„Nábřeží řeky Svatky – Realizace protipovodňových opatření města Brna – etapy VII a VIII“

VYSVĚTLENÍ, ZMĚNA NEBO DOPLNĚNÍ ZADÁVACÍ DOKUMENTACE

Vysvětlení zadávací dokumentace č. 1 ze dne 29. 3. 2021

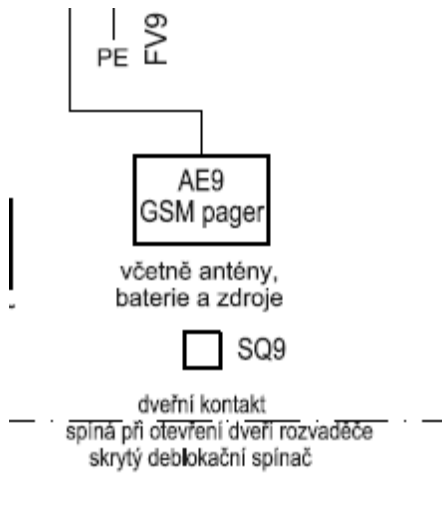
V technické zprávě D_09_300 je uvedeno:

Ve výkresové části je dále zobrazeno:

Může zadavatel potvrdit, že přes GSM zařízení nebude možné dálkově ovládat čerpadla a servopohony na hradidlech, tj. jejich ovládání budou možné pouze ručně na rozvaděči?

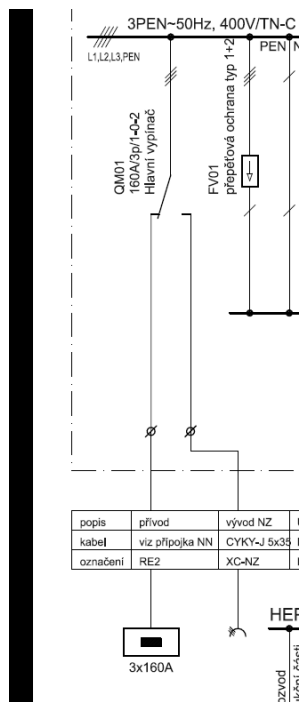
Ve výkrese rozvaděče RM2 v částech D_09_300 není uveden parametr pro použití přívodky pro napojení motorgenerátoru:

Žádáme zadavatele o doplnění této chybějící informace

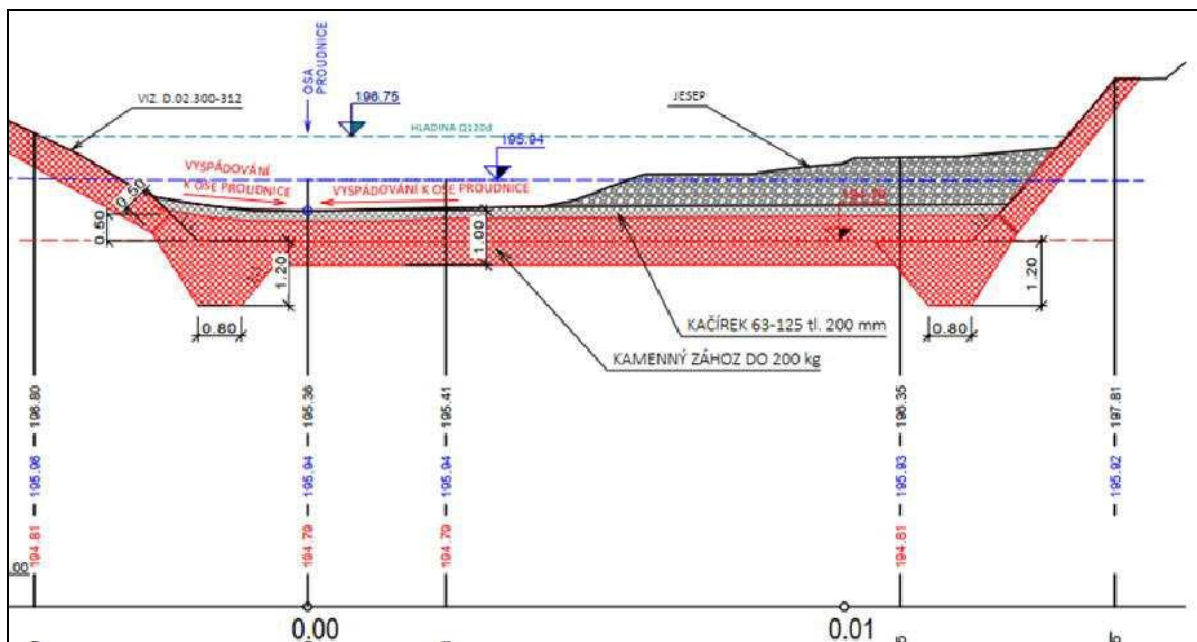
V PD je uveden kačírek 63-125. Ve výkazu výměr je uvedena frakce 0-125. Lze použít kačírek s příměsí prachových částic dle výkazu výměr nebo je nutné dodržet frakci 63-125?
